2016年4月

株式会社コガネイ

バキュームパッドK P V Sシリーズ  
金具本体形状変更のお知らせ

【対象機種】バキュームパッド K P V Sシリーズ

●10・15・20

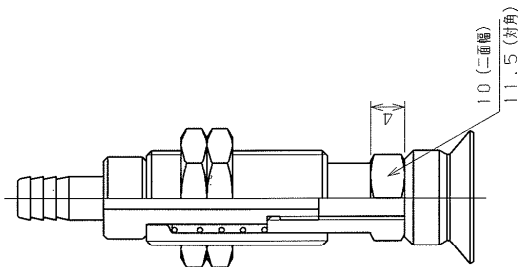
【変更内容】金具本体の外周部が丸形状から六角形状に変更となります。

●K P ( J ) V S - 1 0 ・ 1 5 ・ 2 0 - □

変更前：φ10 → 変更後：二面幅10，対角11.5

●25・30・35・40・50

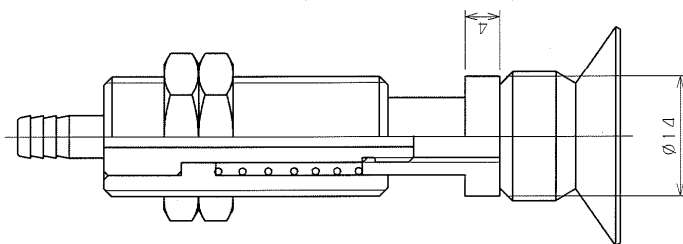
●K P V S - 2 5 ・ 3 0 ・ 3 5 ・ 4 0 ・ 5 0 - □

変更前：φ14 → 変更後：二面幅14，対角16.2
